# PREVOST

## BULLETIN DE GARANTIE

Bg03-17A

DATE : Décembre 2003	SECTION : 12 - Freins
EXPIRATION : Décembre 2005	
SUJET: CONNEXION DE L'ASSÈCHEUR D'AIR BENDIX AD-9

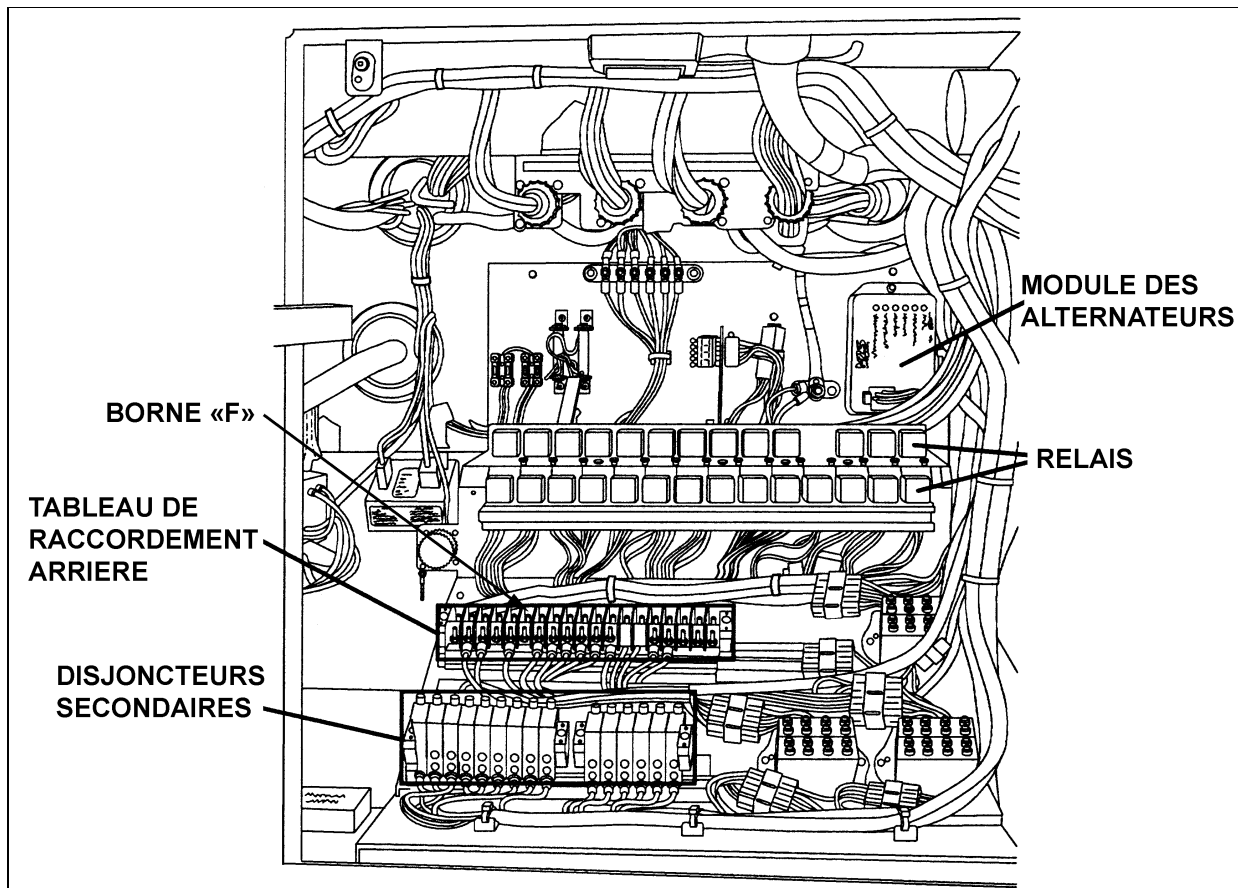
CHANGEMENT DU NUMÉRO DU FIL À CONNECTER POUR 24IA

Sur les véhicules ci-dessus mentionnés, le branchement électrique de l'élément chauffant de l'assécheur d'air peut avoir été oublié. Si l'élément chauffant n'est pas alimenté et que la température est froide, le fonctionnement de l'assécheur est réduit et de l'humidité pourrait se retrouver dans le système pneumatique et même entraîner le blocage de certains conduits. Vérifier si le branchement a été fait et si ce n'est pas le cas, effectuer la marche à suivre ci-dessous.

2. Vérifier si le fil 24IA est connecté sur la borne «F». Si c'est le cas, la marche à suivre est terminée.
3. Si ce n'est pas le cas, localiser le fil 24IA, il devrait être attaché au câblage situé entre les relais et le tableau de raccordement arrière.
4. Enlever le tube thermorétractible de la borne ou couper le fil et mettre une cosse à anneau adéquate.
5. Brancher le fil 24IA sur la borne «F» et serrer.
6. Mettre la clé du commutateur d'allumage à «ON».
7. Vérifier si la tension du connecteur C402 situé près de l'assécheur est de 24 volts.

**Remarque :** Dans le cas des VIP seulement, modifier le décalque 065509 à l'aide d'une étiqueteuse pour identifier le fusible F5.
